Wirkung und Folgen der geplanten HW-Schutzkonzepte SRK und Międzyodrze an der Grenzoder

Dr. Ingo Schnauder
Dr. Christoph Gerstgraser
M. Sc. Bartosz Domagalski

Fachtagung Naturverträglicher Hochwasserschutz an der Oder
Słubice, 20.06.2018

Aufgabenstellung: Prüfung der beiden HW-Schutzkonzepte

Wirkung eines gesteuerten Flutpolders Międzyodrze

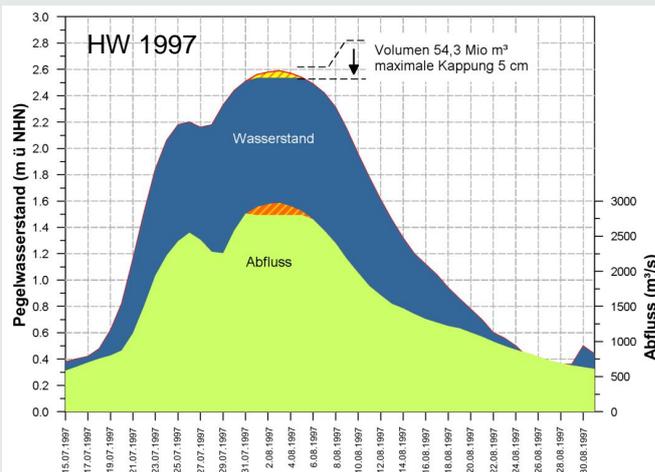
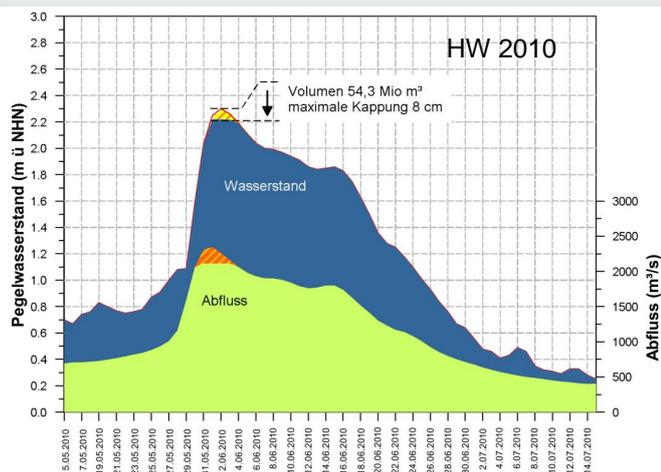
- Scheitelreduktion in Widuchowa bei idealem Betrieb:

maximal 8 cm (HW 2010)
maximal 5 cm (HW 1997)

- Unter realen Bedingungen und für Szczecin ist die Wirkung geringer
- Trenndeiche müssen auf bis zu 2.700 m³/s ausgelegt werden
Kronenhöhe bei 3,1 m ü NHN → Deichhöhe bis 3,0 m über Gelände

Wirkung eines gesteuerten Flutpolders Międzyodrze

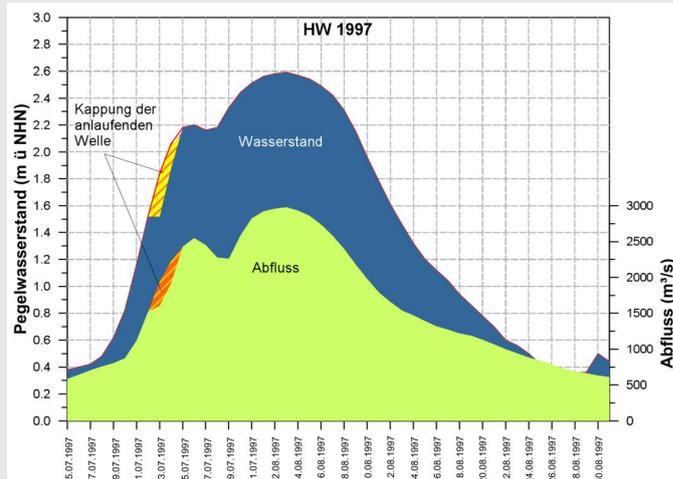
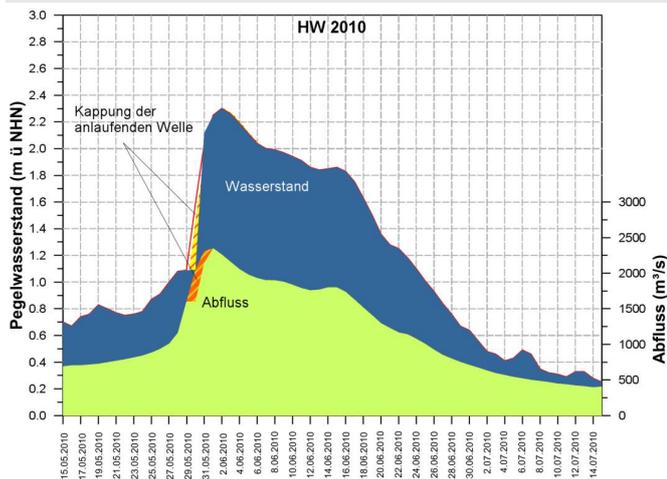
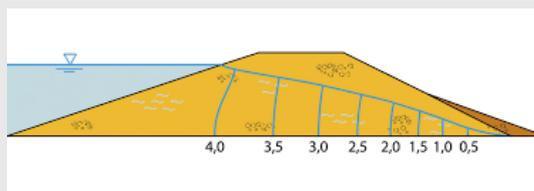
- ▶ Wirkung des historischen Ausbaus (Flutung ab 1.600 m³/s) auf den HW-Scheitel

0 cm (HW 2010)
0 cm (HW 1997)

- ▶ Międzyodrze bereits vor Eintreffen des HW-Scheitels geflutet

Unsicherheiten des BAW-Modellsystems

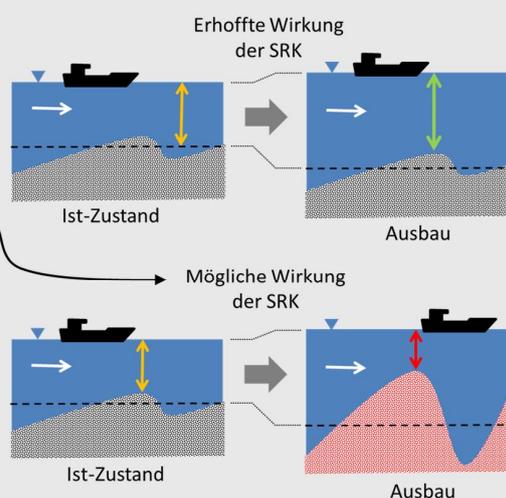
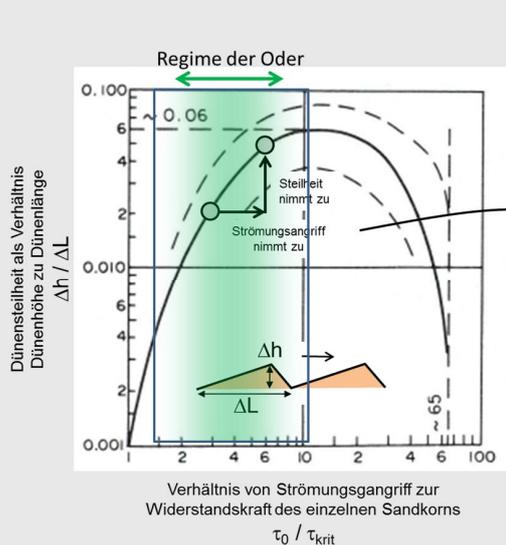
- ▶ Sedimenteintrag aus der Warthe unbekannt (40% Abflussbeitrag)
- ▶ Einfluss von zunehmender Eisbedeckung unbekannt
- ▶ Ostseewasserstand konstant
- ▶ Prognose basiert auf einer Wiederholung der Ganglinien 1981-2010
- ▶ Prognostizierter Wassertiefengewinn durch SRK liegt bei nur 20 - 35 cm

Langzeitprognosen in einem morphologisch aktiven Fluss wie der Grenzoder sind immer mit **relativ großen Unsicherheiten verbunden**. Weder sind die Daten für den Ist-Zustand im Detail ten entsprechen. Insbesondere hinsichtlich der künftigen Entwicklungen bleiben aber große Unsicherheiten. Diese führen dazu, dass bei dem hier gewählten Prognosezeitraum von 40 Jahren **keine genauen Angaben im Zentimeterbereich zu Sohl- und Wasserspiegelentwicklungen** gegeben werden können. Die Variation von Eingangsparametern zeigte jedoch, dass

Auswirkung der Bühneninstandsetzung und -modifikation

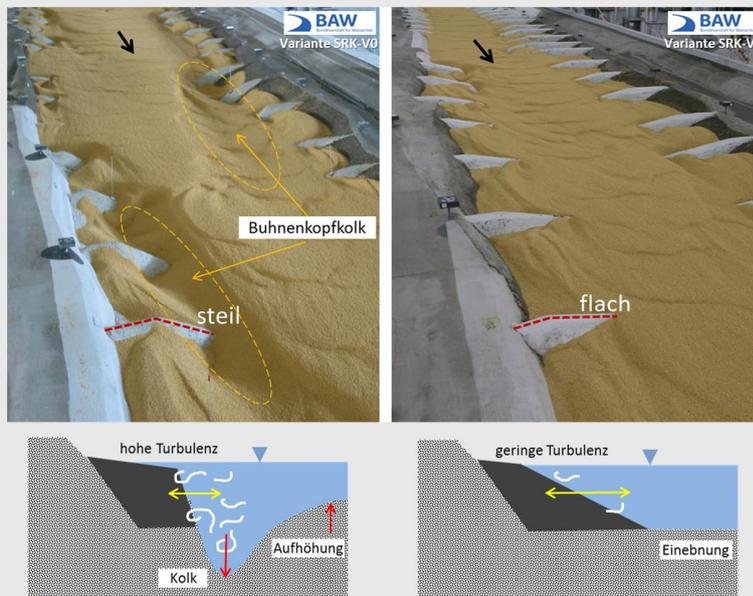
Ökologisch negativ sind aufgrund der Strukturverluste:

- ▶ Dynamischere Dünen (bei erhöhter Schubspannungen)
- ▶ Vergleichmäßigte, eingeebnete Sohle (infolge modifizierte Bühnenform)
- ▶ Verlust der Bühnenkopfkolke (infolge modifizierter Bühnenform)

Kritikpunkte an den Paradigmen für die SRK

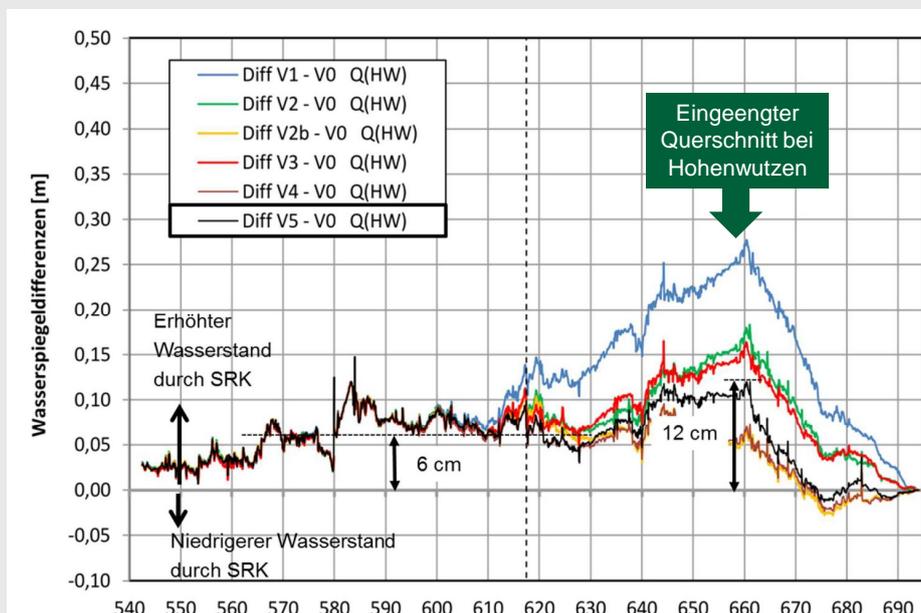
- ▶ Hochwasserschutzkonzept, das eine Erhöhung der Wasserstände zum Ziel hat und auch bei Hochwasser und im Sommer wirksam ist
- ▶ Im Mittel +6 cm, **lokal aber bis zu +12 cm**

Kritikpunkte an den Paradigmen für die SRK

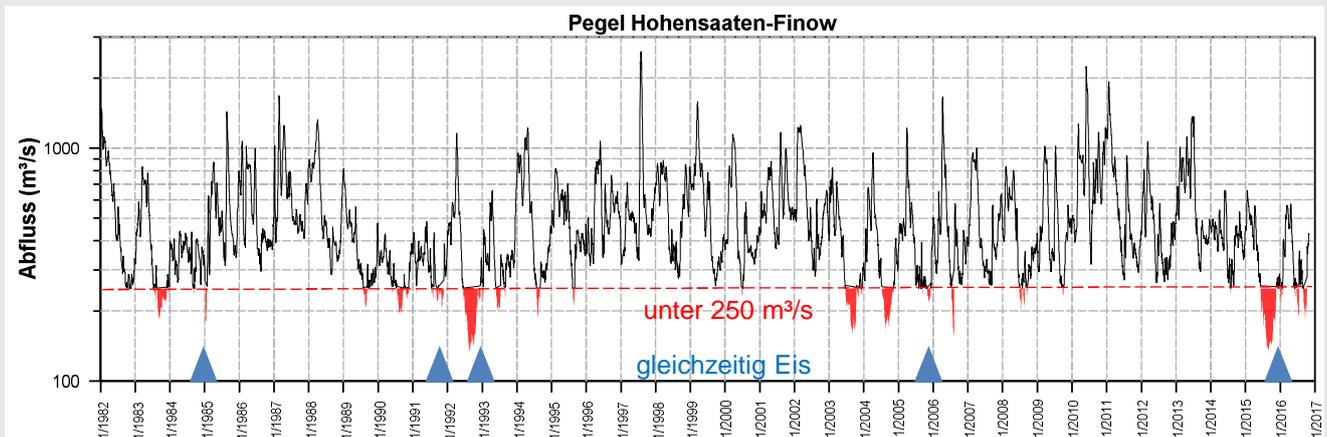
- ▶ Statistische Mindestwassertiefen (80% und 90% der Zeit) garantieren nicht, dass die Verhältnisse zum Zeitpunkt des Eisbrechereinsatzes ausreichen.
- ▶ im Winter sinken die Abflüsse teilweise noch weiter ab als 250 m³/s unterhalb der Warthe.

Kritikpunkte an den Paradigmen für die SRK

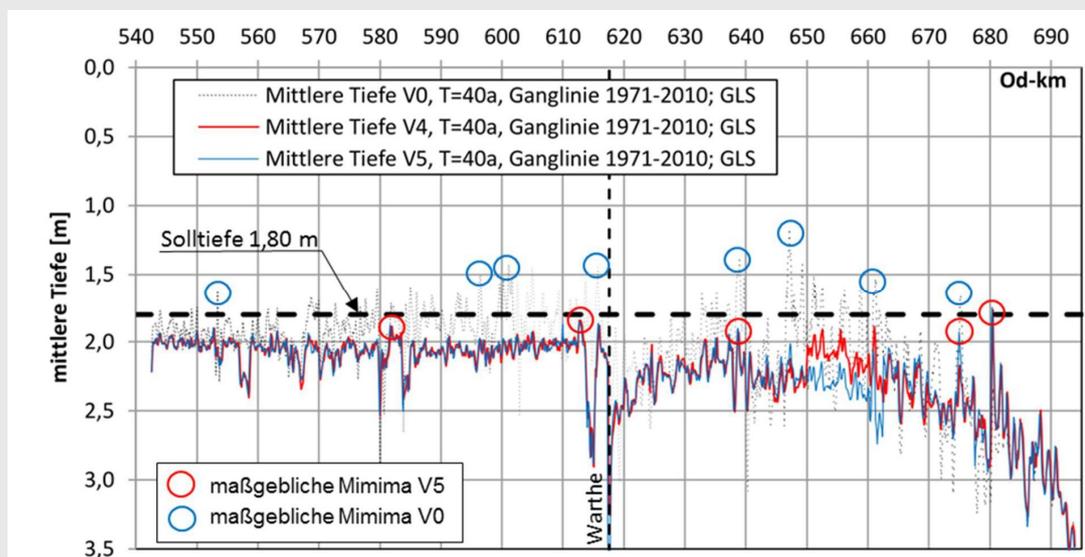
- ▶ Lokale Flachstellen sind das eigentliche Problem.
- ▶ Warum lokale Maßnahmen nicht untersucht wurden und nur eine durchgängige Instandsetzung und Ausbau der Buhnen, erschließt sich nicht.

Allgemeine Kritik am Bühnenausbau

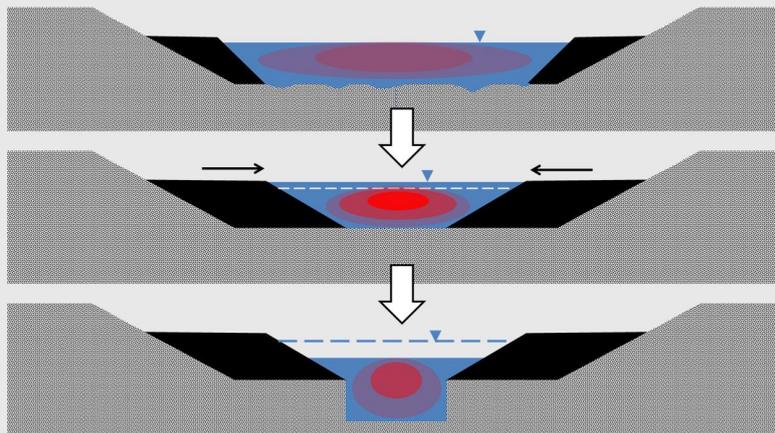
Erfahrungen an Niederrhein, Weichsel, Elbe und am Oder-Mittellauf:

- ▶ „Wassertiefenzugewinne“ durch Bühnenausbau sind nur kurzzeitig möglich.
- ▶ Längerfristig kommt es durch die Erosion zum Absinken des Wasserspiegels
- ▶ Gefährdung der Auen und Feuchtgebiete entlang der Grenzoeder durch sinkende Grundwasserspiegel
